東海第二発電所 審査資料	
資料番号	C-17-6 改0
提出年月日	平成30年2月23日

東海第二発電所

設置変更許可申請書の審査資料における
燃料有効長頂部の寸法値に係る対策及び水平展開
について
(別 冊)

日本原子力発電株式会社

第7.4.1-4図 原子炉水位の推移

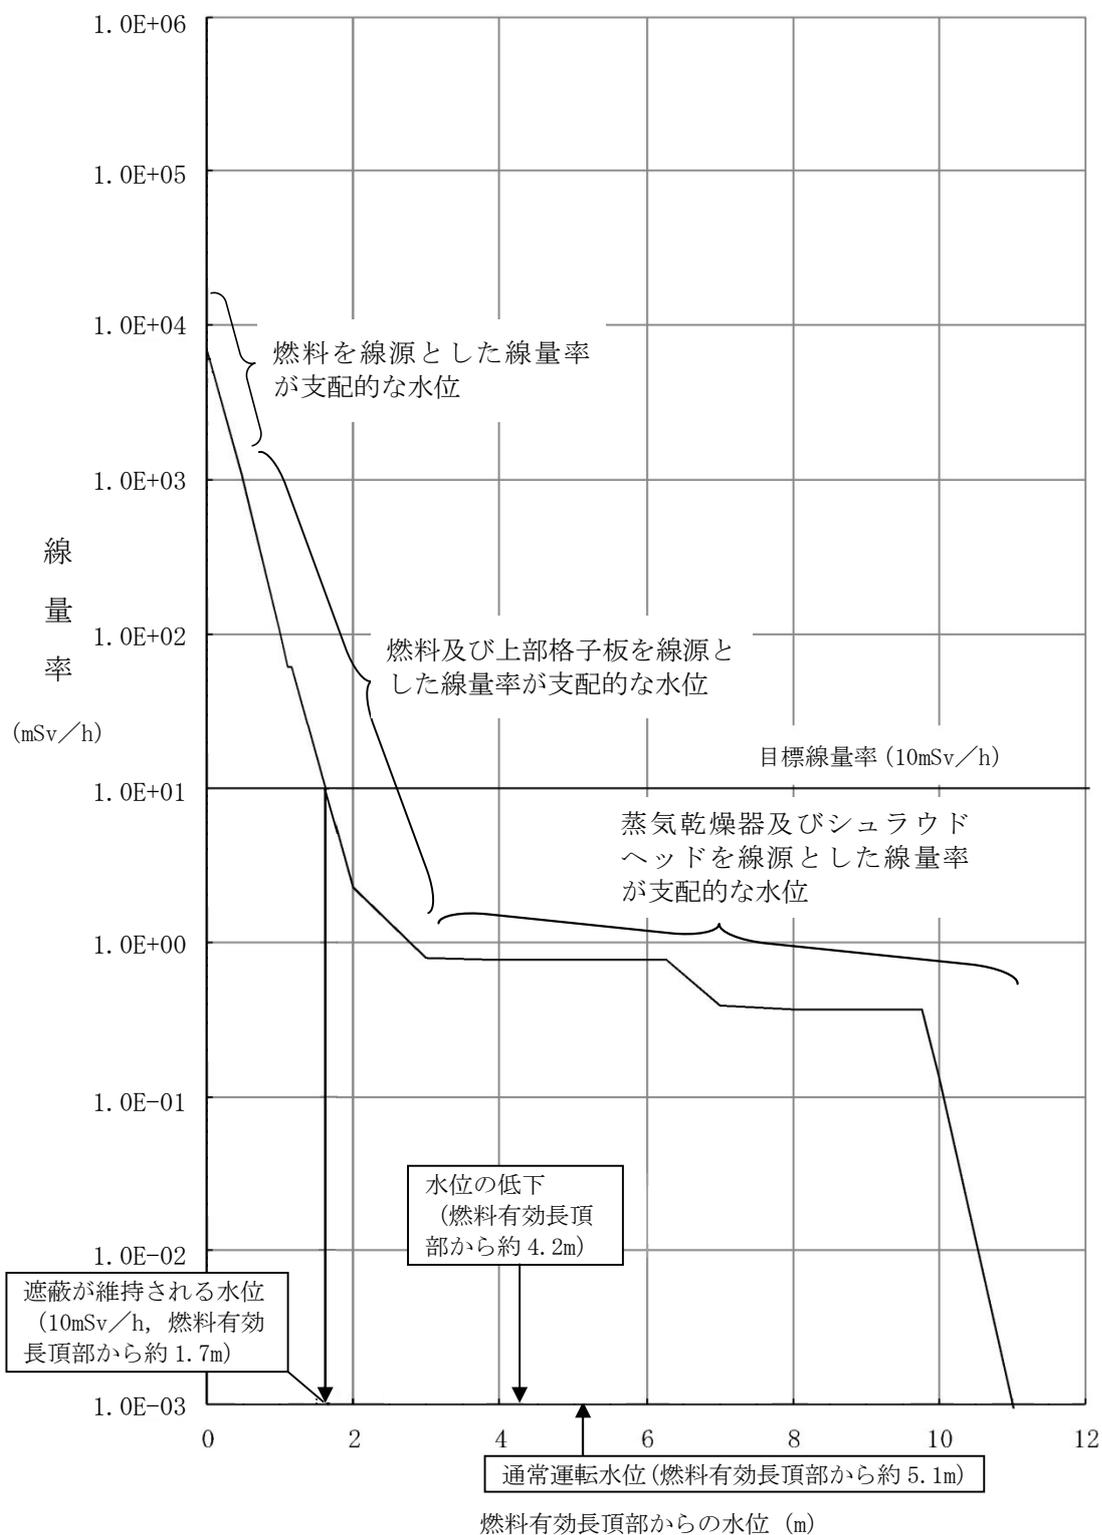
⇒再評価の結果、
グラフ差し替え要

第7.4.3-5図 原子炉水位と線量率

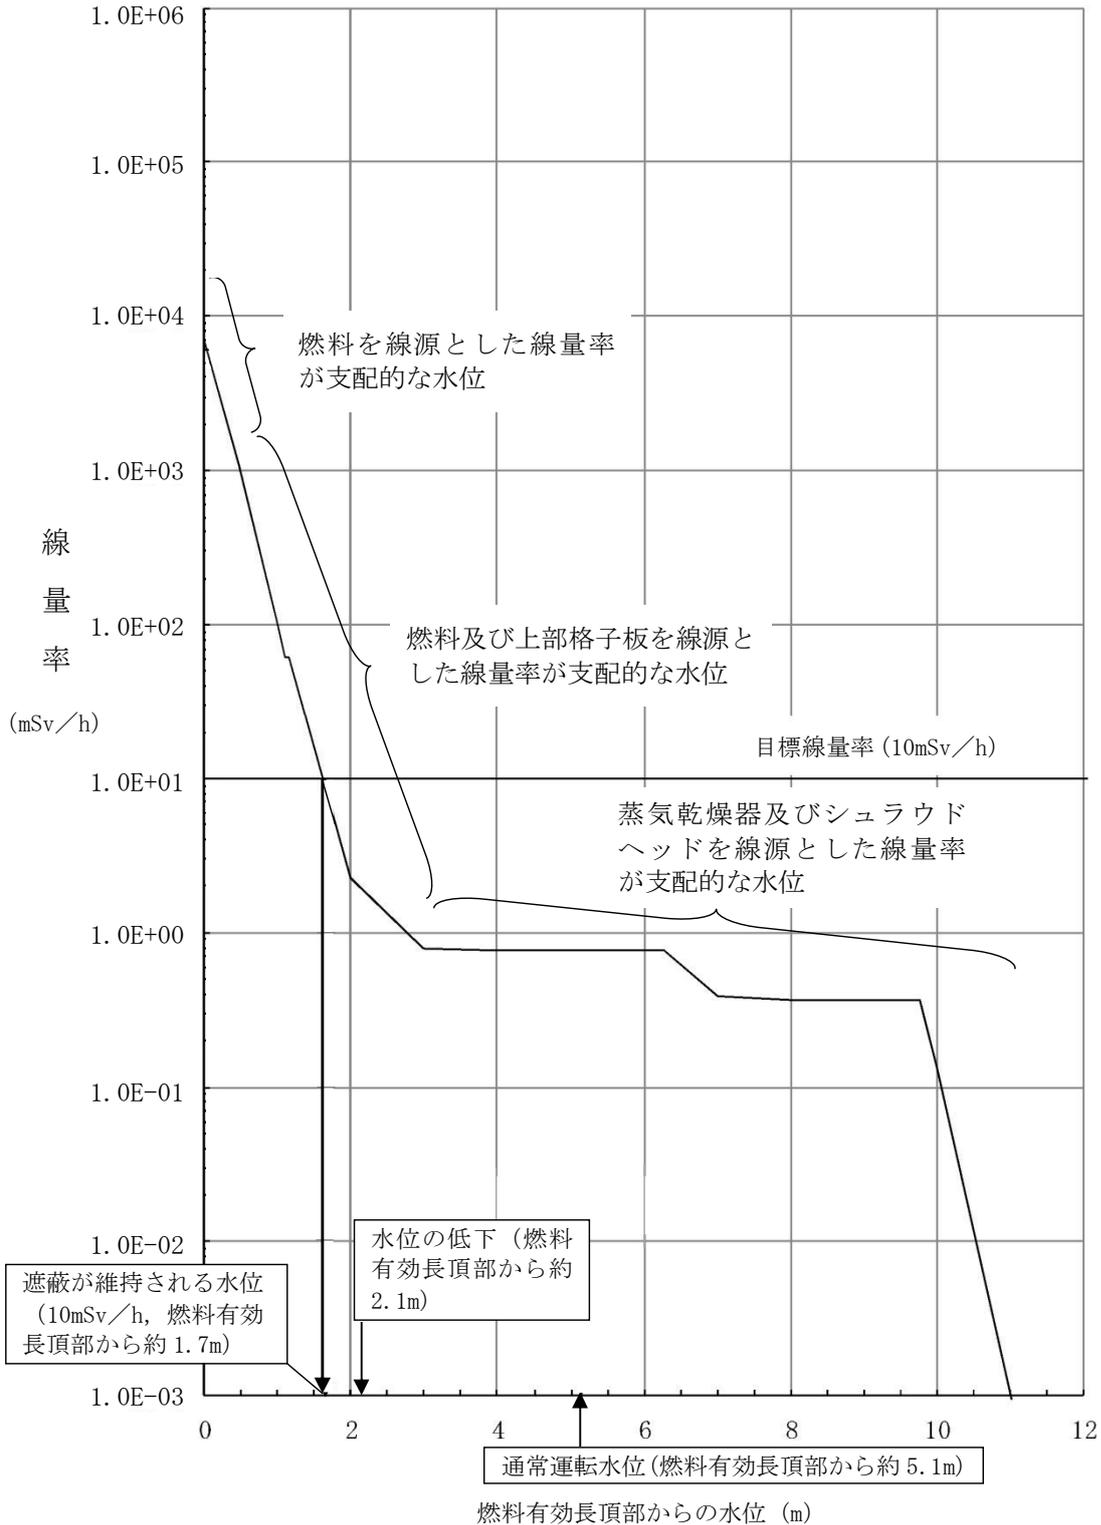
⇒再評価の結果,
グラフ差し替え要

修正必要
